**Recours gracieux
à l'encontre de l'Arrêté n° AE-F09319P0216 du 09 août 2019**

NOTE COMPLÉMENTAIRE

**PROCEDURE DE
DEMANDE D'AUTORISATION DE DEFRICHEMENT**

**en vue de l'implantation d'une unité de production d'eau atmosphérique
dans le Parc d'Activités du Grand Pont
à GRIMAUD (83310) - Var**

Implantation de principe du projet

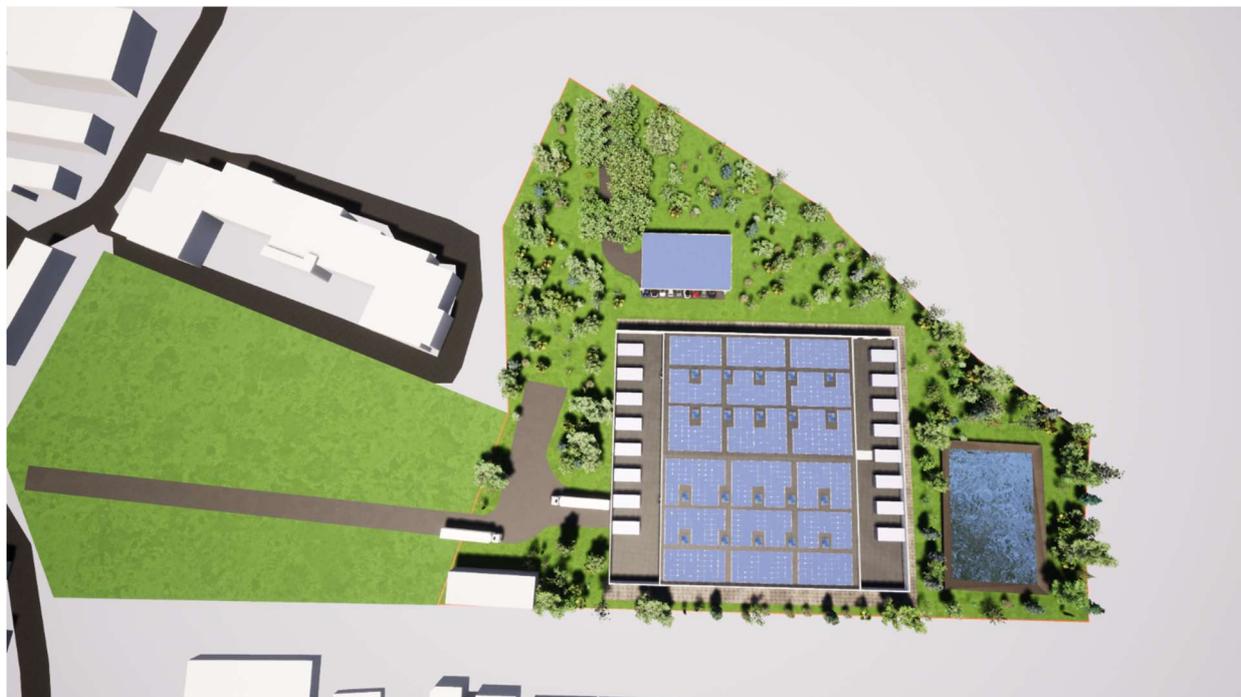
Considérant le manque de précision sur la mise en oeuvre des travaux (création de plateforme, de terrassement, réseaux, revêtements, accès routiers...) ;

En complément, voici les précisions suivantes :

Les voies d'accès, l'aire de retournement et le parking seront goudronnés. Le rez-de-chaussée de l'usine est constitué d'une dalle béton dont la densité sera différente selon les zones d'utilisation et la cote plancher située 20 cm au-dessus de la cote de référence précisée au PPRI.

Le bâtiment produira sa propre énergie par l'intermédiaire de vitres photovoltaïques disposées en façade, de panneaux solaires couvrant une surface de toiture d'environ 2 500 m² ainsi que le parking VL qui sera équipé d'ombrières photovoltaïques sur environ 1 200 m².

L'ensemble des réseaux passent à proximité sur l'Avenue de l'Héliport desservant le site.

Plan de masse paysager

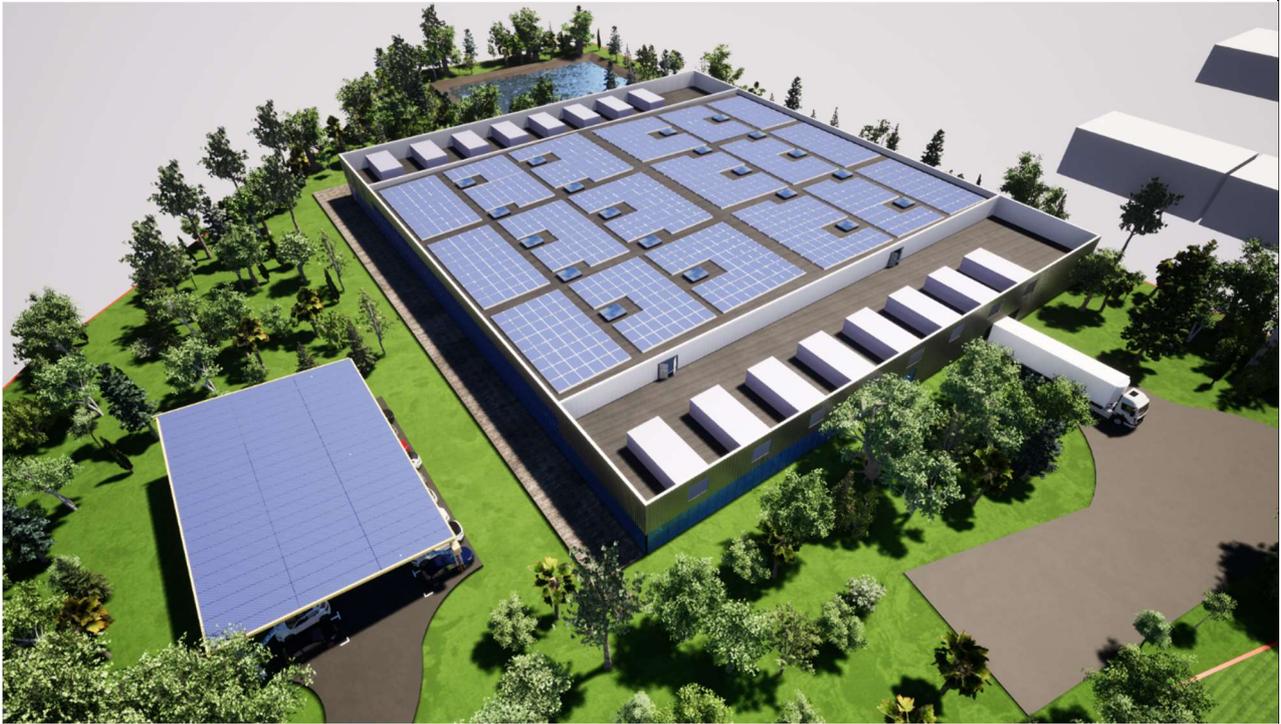
Considérant l'absence d'étude paysagère;

Dans le formulaire d'examen cas par cas, **aucun impact** susceptible de porter atteinte au patrimoine architectural, culturel, archéologique et paysager n'a été déclaré. En effet, **le projet s'inscrit au sein et en bordure Est du parc d'activités du Grand Pont**, qui s'étend dans la plaine de la Gisle. Il est environné à l'Ouest et au Sud par des bâtiments d'activités, artisanaux et industriels (Centre de tri postal, STEP...) et est bordé au Nord et à l'Est par des boisements relativement dense, obérant toute vision des installations depuis les voies de circulation et espaces publics. Il a été également déclaré dans le formulaire que le projet ne consommera que les espaces situés sous son emprise et conservera les milieux, arbres et haies périphériques. Le projet **n'intercepte aucun périmètre de protection** des monuments historiques ni de sites inscrits ou classés. Par ailleurs, il n'existe **pas de situation de co-visibilité** entre le projet et les monuments du Château et le village.

L'architecture a été particulièrement soignée pour s'intégrer parfaitement dans le milieu naturel et préserver au maximum les espaces libres, la végétation en place ainsi que les espèces protégées. Les principales ambiances et intégrations paysagères disponibles sont présentées ci-après :
